Акт осмотра плоской кровли из битумных и битумно-полимерных рулонных материалов на стадии монтажа

Жилой Дом. ТСЖ "Серпуховские ворота". Ремонт кровли.

№ 17875-09.21 от 6 сентября 2021 г.

8 Уклоны на кровле (основной, в ендове)

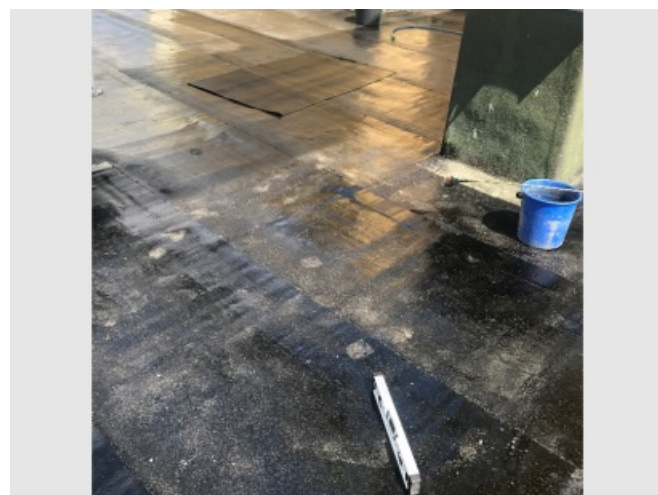
- ✓ Основной уклон кровли составляет не менее 1.5 %.
- ✓ Уклон кровли в ендове составляет не менее 0.5-0.7 %.

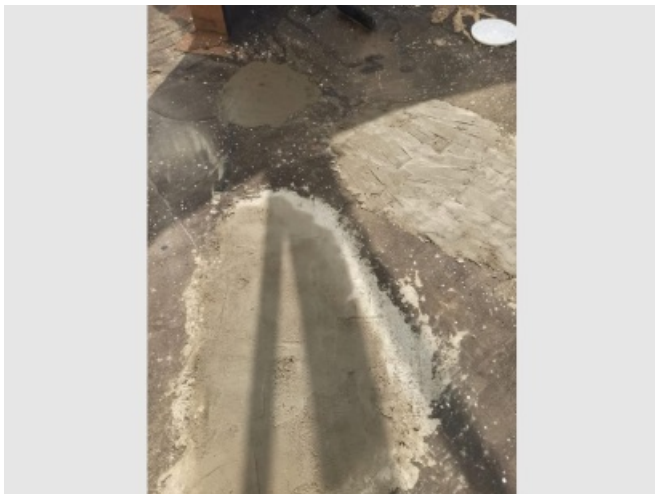
- ✓ Выполняется частичный ремонт основания с восстановлением нарушенных уклонов и устранением застойных зон на плоскости кровли.

11 Установка водоприемных воронок

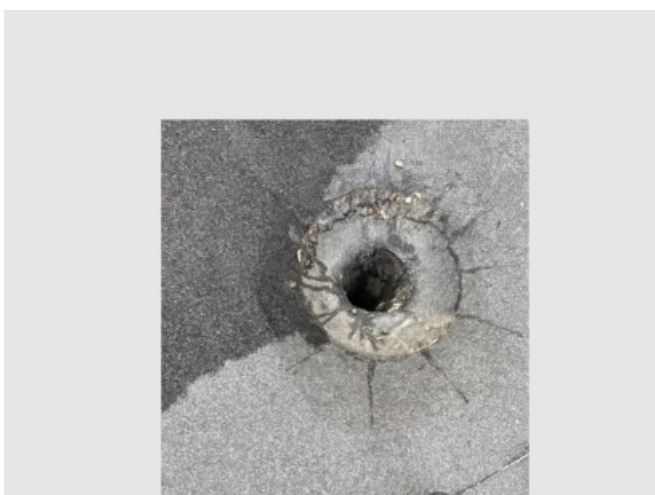
- ✓ В местах установки воронок выполнено местное понижение кровли.
- ✓ Уклон к воронке составляет 14.1 % (мин. 5%).
- ✓ Количество воронок на кровле достаточно для эффективного отвода влаги с поверхности.
- ✓ Нарушений герметичности улов не выявлено

13 Тип сварочного оборудования

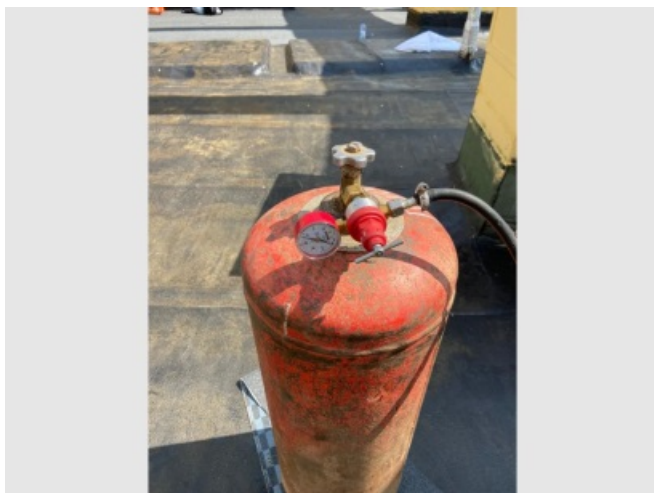
- ✓ Баллон оборудован газовым редуктором. На шлангах отсутствуют трещины.
- ✓ Баллон установлен на гидроизоляции с применением подкладки из обрезков гидроизоляции.

15 Раскладка полотнищ рулонного материала

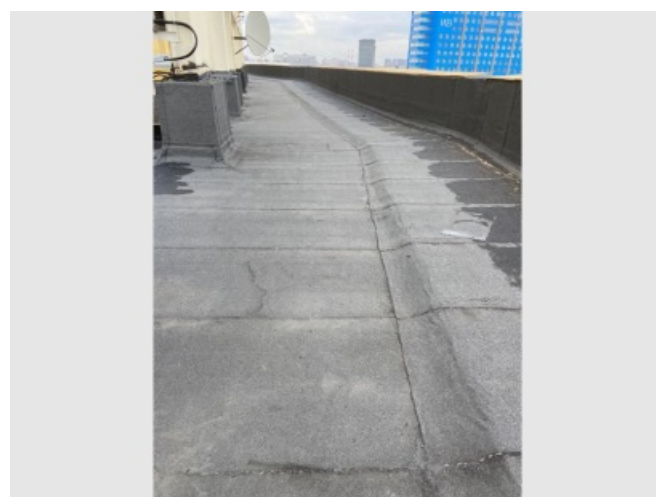
- ✓ Монтаж материала выполняется от воронки к коньку, шов первого слоя проходит через центр воронки.

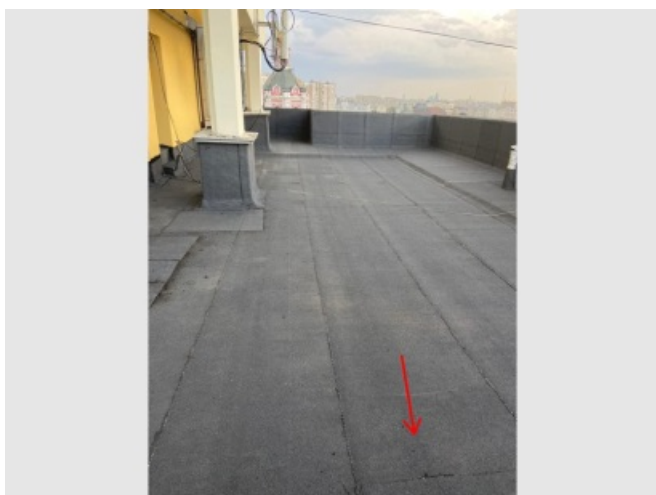
- ✓ Разбежка продольных швов нижнего и верхнего слоя составляет не менее 300 мм.
- ✓ Разбежка торцевых швов смежных полотнищ материала составляет не менее 500 мм.
- ✓ Разбежка торцевых швов в одном слое полотнищ материала составляет не менее 500 мм.

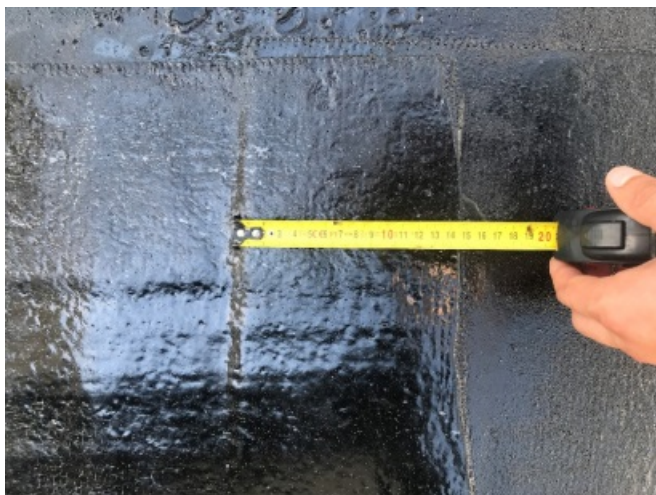
- ✓ Ширина бокового нахлеста составляет не менее 100 мм.

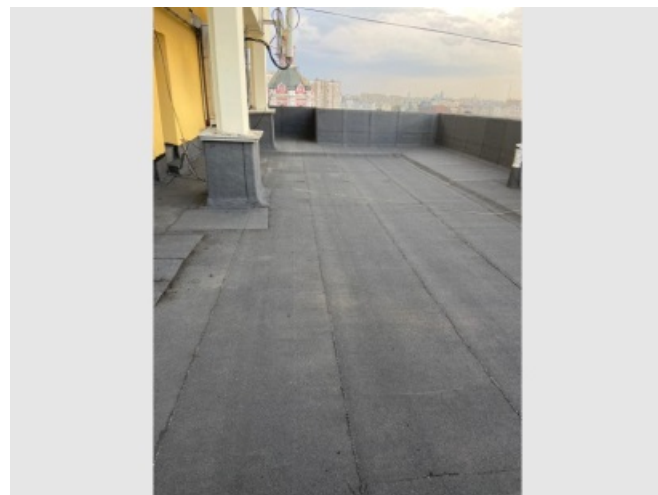
- ✓ Величина торцевого нахлеста составляет не менее 150 мм.

22 Примыкания к вертикальным поверхностям

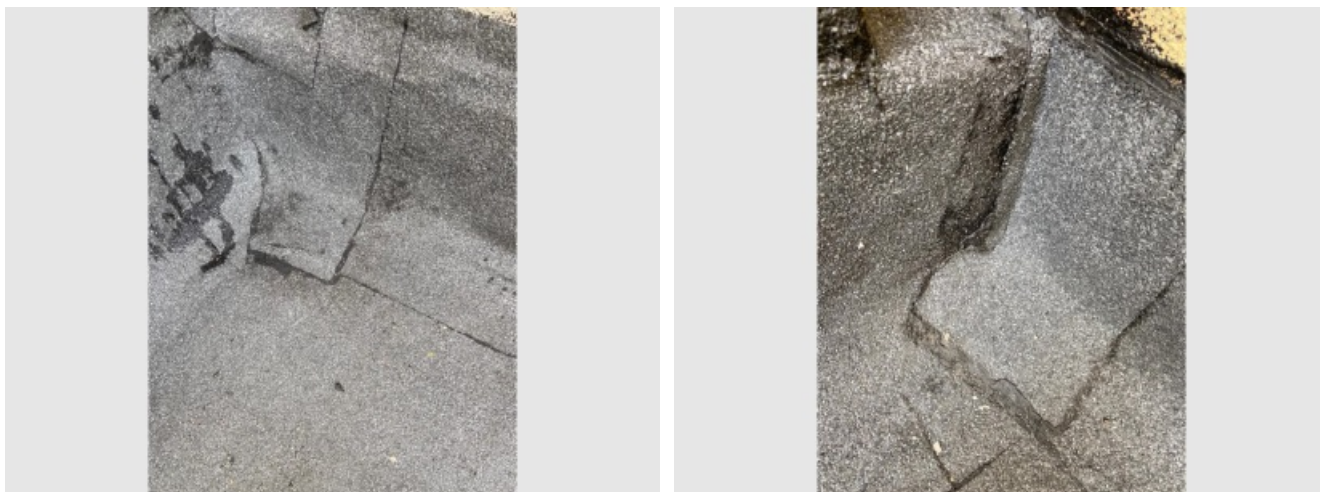
- ✓ Галтель (выкружка) выполняется из цементно-песчаного раствора.
- ✓ Все вертикальные кирпичные поверхности оштукатуриваются на высоту заведения гидроизоляции.
- ✓ Высота заведения гидроизоляционного материала на вертикальную поверхность составляет не менее 300 мм от финишного покрытия кровли.
- ✓ Заведение первого слоя гидроизоляционного материала на вертикальную поверхность составляет не менее 250 мм.
- ✓ Разбежка продольных швов в двух слоях материала составляет не менее 300 мм.
- ✓ Величина заведения 2-го слоя гидроизоляции на горизонтальную поверхность составляет не менее 200 мм.

25 Внутренние углы

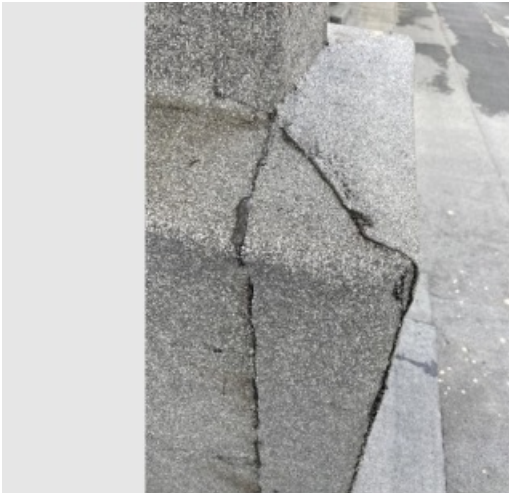
- ✓ Нарушений герметичности не выявлено.
